БПОУ РА «Горно-Алтайский педагогический колледж»
Акт обследования БПОУ РА «ГАПК» №2

АКТ ОБСЛЕДОВАНИЯ БПОУ РА
«Горно-Алтайский педагогический колледж» №2

Акт обследования
БПОУ РА «ГАПК» на предмет доступности образовательных услуг для инвалидов и других МГН

Схема 1

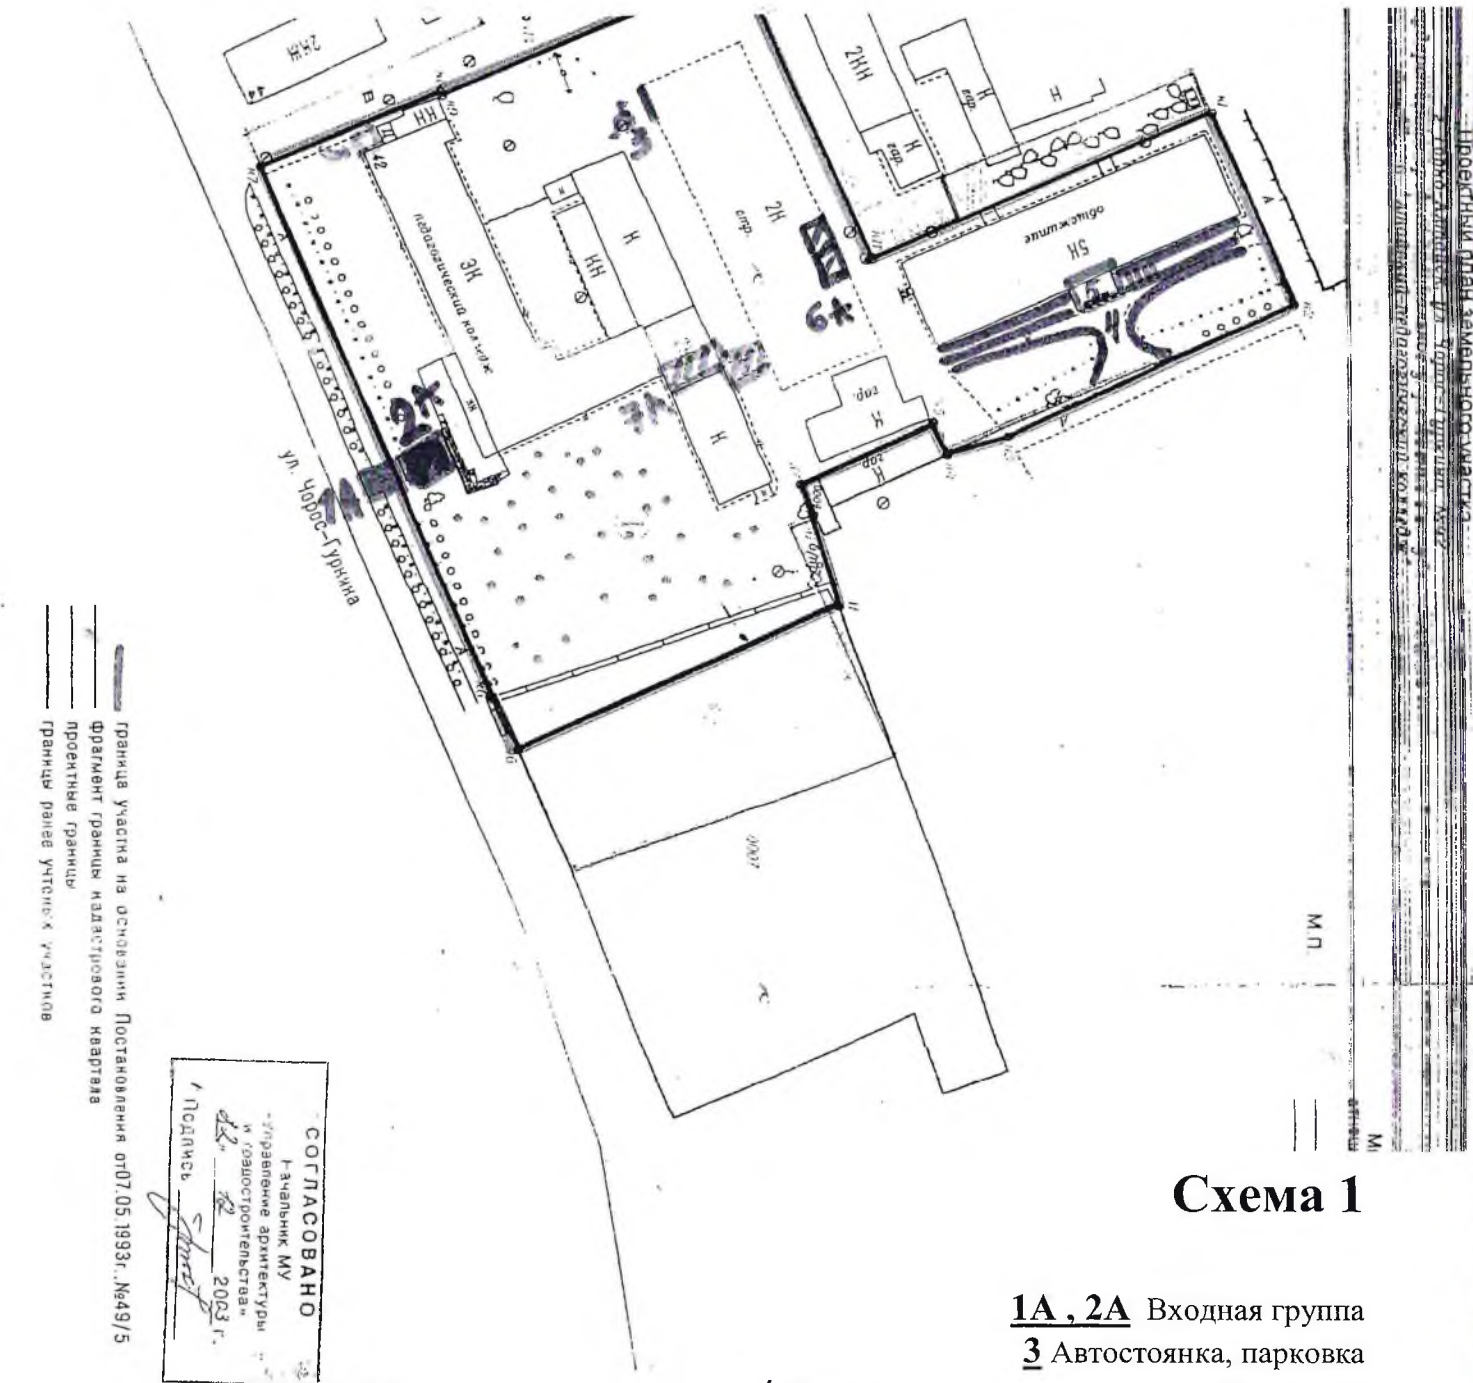
№п/п	Наименование функционально-планировочного элемента	Наличие элемента			Выявленные нарушения и замечания		Работы по адаптации объектов	
		есть/нет	№ на плане	№ фото	содержание	Значимо для инвалида (категория)	содержание	Вид работ
1.1	Вход на территорию	Есть	1.1А	1,2	Отсутствует информационный стенд на входе со схемой движения по территории ГАПК (с дублированием информации шрифтом Брайля и контрастной маркировкой).	Все	Установить информационный стенд на входе со схемой движения по территории ГАПК (с дублированием информации шрифтом Брайля и контрастной маркировкой).	Орг ТСР ТР
1.2	Путь движения на территории	Есть	1.2А	3	Отсутствует тактильное и цветовое обозначение направления движения ко входу.	Все	Установить тактильное и цветовое обозначение пути к главному входу.	Орг ТСР ТР
1.3	Лестница (наружная)	Нет

1.4	Пандус (наружный)	Есть	1.2А	4	Соответствует требованиям нормативных документов			
1.5	Автостоянка и парковка	Есть	1.3 2.3	5,6	Отсутствует цветное обозначение места парковки.	Все	Необходимо сделать цветную разметку на асфальтовом покрытии	ТР

3.6	Путь в спортивный оздоровительный комплекс (СОК)	Есть	1.7А	26-28	Отсутствует дублирование лестниц пандусами. Отсутствует цветное обозначение границ	К, О, С	Установить откидные пандусы на перепадах уровней пола. Установить контрастное цветное	Орг ТСР ТР

лестницы. В коридоре СОКа первого этажа высота порога превышает 0,1 м.		обозначение первой и последней ступеней лестниц, ведущих на второй этаж. Демонтировать дверной порог.	
3.7	Пути эвакуации (в т.ч. зоны безопасности)	Есть	2.7	19, 29-32	Нарушены требования к оформлению и расположению схем эвакуации.	Все	Схемы эвакуации установить на уровне зрения, продублировать шрифтом Брайля.	Орг ТСР КР

Схема 2

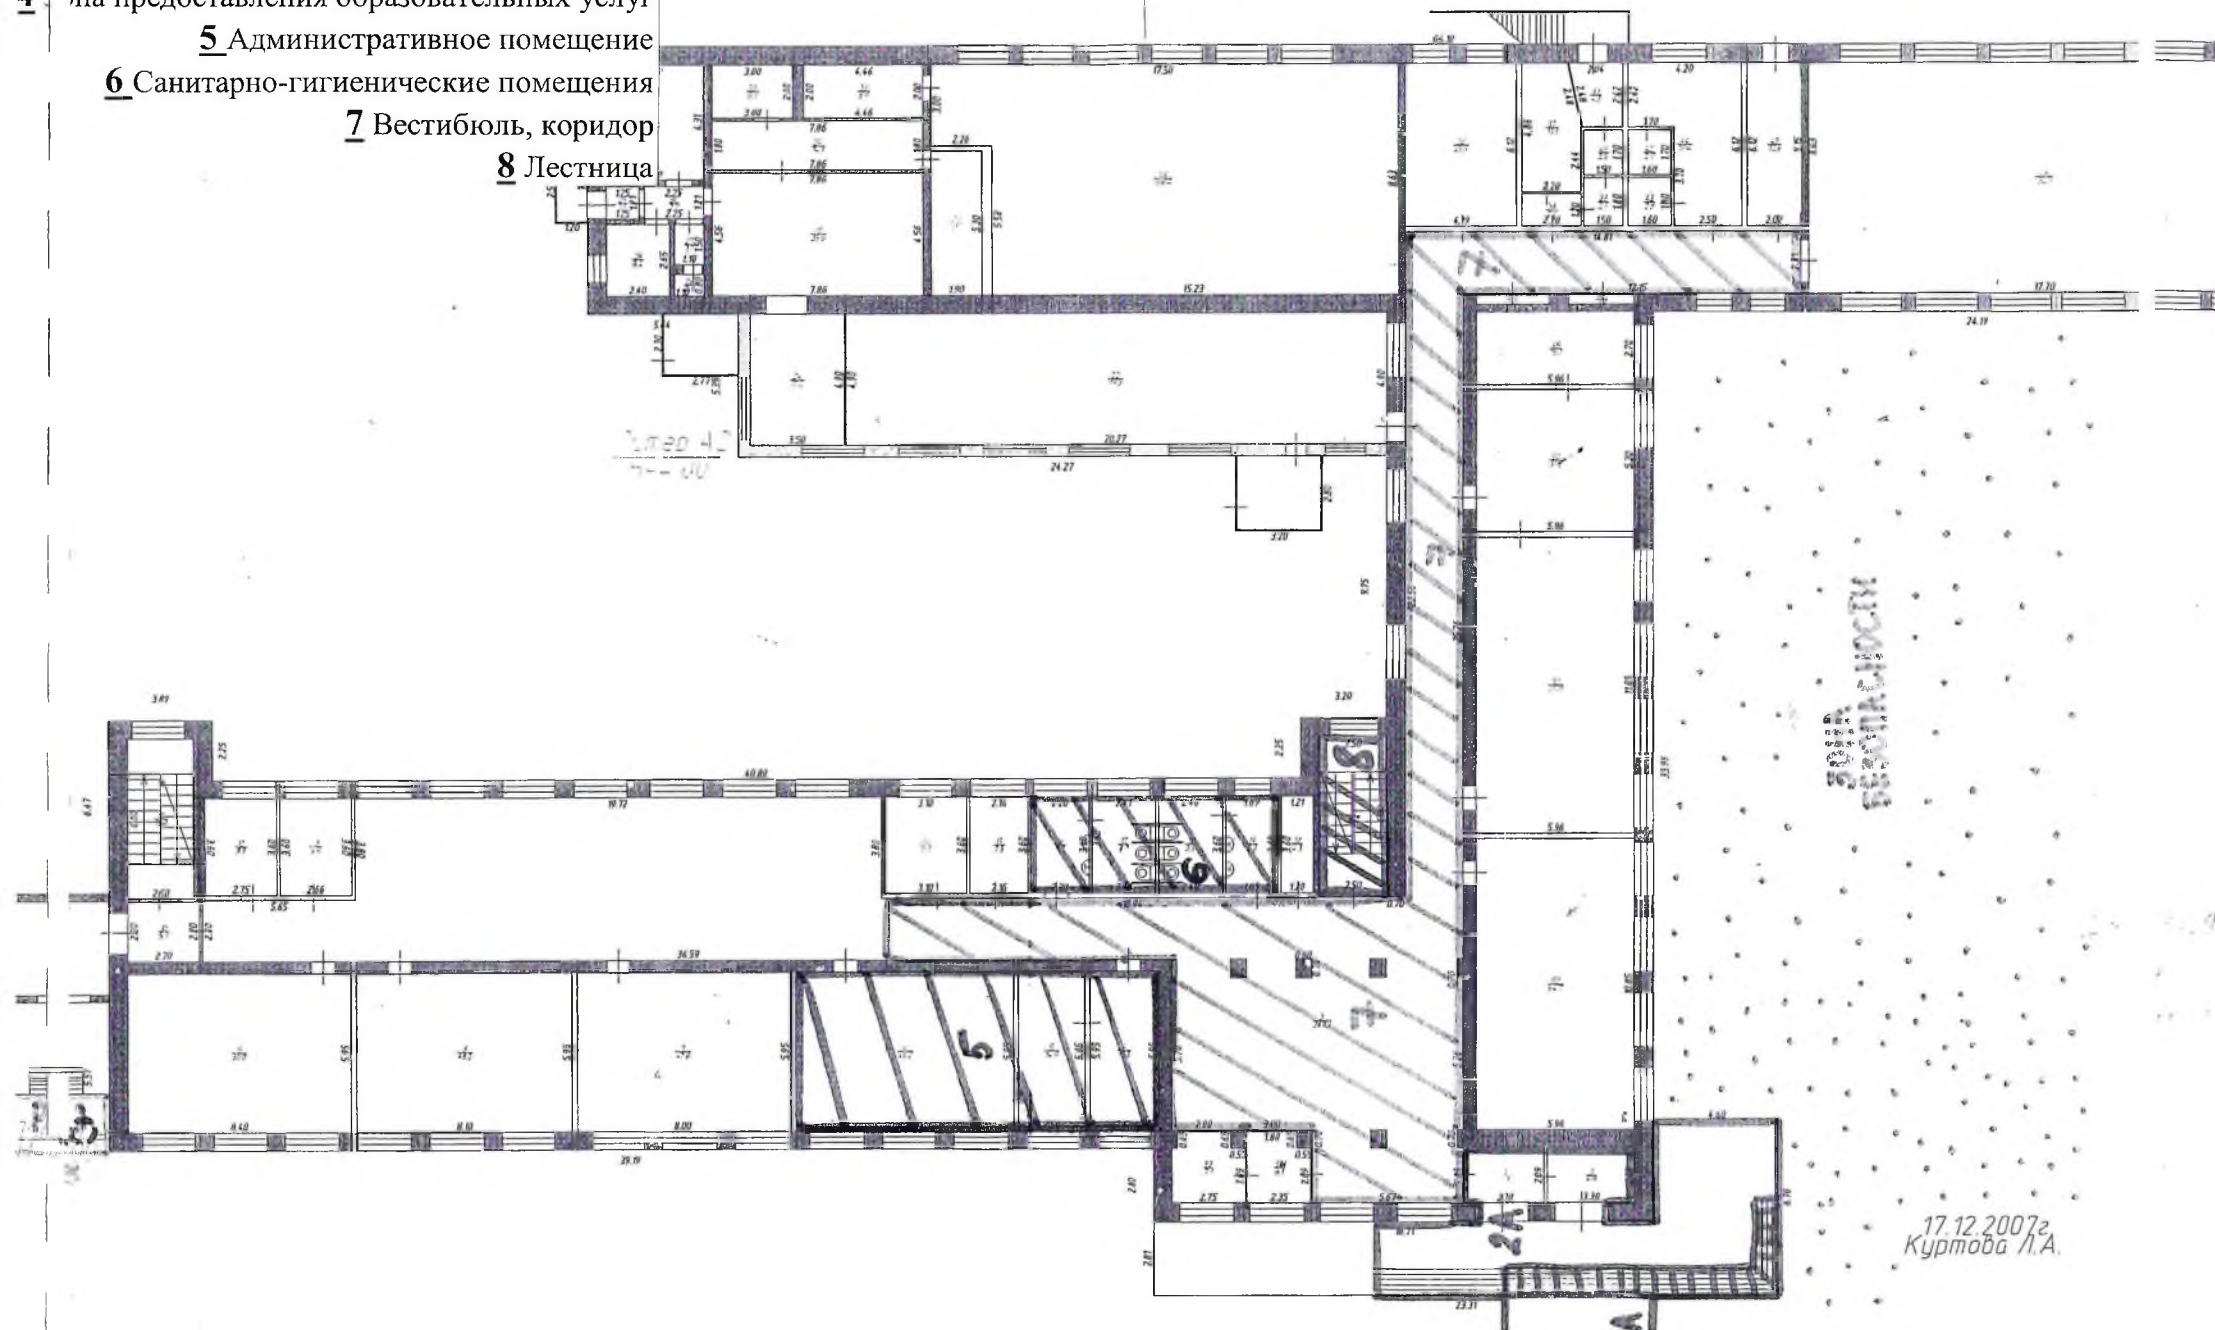
№п/п	Наименование функционально-планировочного элемента	Наличие элемента			Выявленные нарушения и замечания		Работы по адаптации объектов	
		есть/нет	№ на плане	№ фото	содержание	Значимо для инвалида (категория)	содержание	Вид работ
3.1	Вестибюль, коридор первого этажа.	Есть	2.7	16-20	Наличие функциональных препятствий (двери, открывающиеся наружу).	Все	Обеспечить комплексной информацией (цветовые и тактильные направляющие,	Орг ТСР ТР

Отсутствие комплексной информации о пути направления движения со схемой расположения и функциональным назначением помещением. Отсутствие горизонтальных поручней вдоль стен. Отсутствие колясочной.		в т.ч. со знаками опасности). Установить поручни вдоль стен на путях движения МГН. Выделить и оборудовать помещение под колясочную.

3.2	Лестница (внутри здания)	Есть	2.8	21-23	Отсутствие второго поручня. Лестницы не дублируются подъемными устройствами.	К,О,С,	Установить нормативные поручни на высоте 0,9м с правой стороны и горизонтальным завершение на 0,3м. Для преодоления вертикальных препятствий требуется приобретение ТСР (лестницехода).	Орг ТСР ТР

№п/п	Наименование функционально-планировочного элемента	Наличие элемента			Выявленные нарушения и замечания		Работы по адаптации объектов	
		Есть/нет	№ на плане	№ фото	содержание	Значимо для инвалида (категория)	содержание	Вид работ
4.1	Кабинетная форма обслуживания	Есть	2.4	33	Не выделены специальные места для студентов с инвалидностью.	К	Выделить специальные места в учебных аудиториях для студентов на инвалидных колясках (2-3)	Орг ТСР ТР

4.2	Зальная форма обслуживания (актовый зал читальный зал столовая, спортивный зал)	Есть	2.4А	34-37	Не выделены специальные места для студентов с инвалидностью. Отсутствует поручень над пандусом входной двери в спортзал. В столовой пороги выше допустимых норм (2,5см)	Все	Выделить специально оборудованные места (не менее 5%) с возможностью усиления звука (индукционной петлей). Установить поручень над пандусом входной двери в спортзал. Устранить барьер в виде порога при входе в столовую. Демонтировать пороги в читальном и спортивном зале. Организовать ситуационную помощь в виде сопровождения персонала или дежурных по столовой.	Орг ТСР ТР
-----	---	------	------	-------	---	-----	---	------------------

№п/п	Наименование функционально-планировочного элемента	Наличие элемента			Выявленные нарушения и замечания		Работы по адаптации объектов	
		есть/нет	№ на плане	№ фото	содержание	Значимо для инвалида (категория)	содержание	Вид работ
5.1	Туалетная комната	Есть	2.6	38-41	Отсутствие информации о назначении кнопки вызова помощи.	С	Установить табличку с дублированием информации шрифтом Брайля.	Орг ТСП
5.2	Душевая/ванная комната	Есть	1.6А	42,43	Отсутствие информации о назначении кнопки вызова помощи. Отсутствие крючков для костылей и трости. Душевые кабины ограничены в использовании для некоторых категорий инвалидов.	С О К	Установить табличку с дублированием информации шрифтом Брайля. Установить крючки для костылей и трости. Обустроить душевую комнату системой слива и подачи воды на нескользком покрытии пола. Установить поручни и сидение.	Орг ТСП ТР
5.3	Бытовая комната	Нет
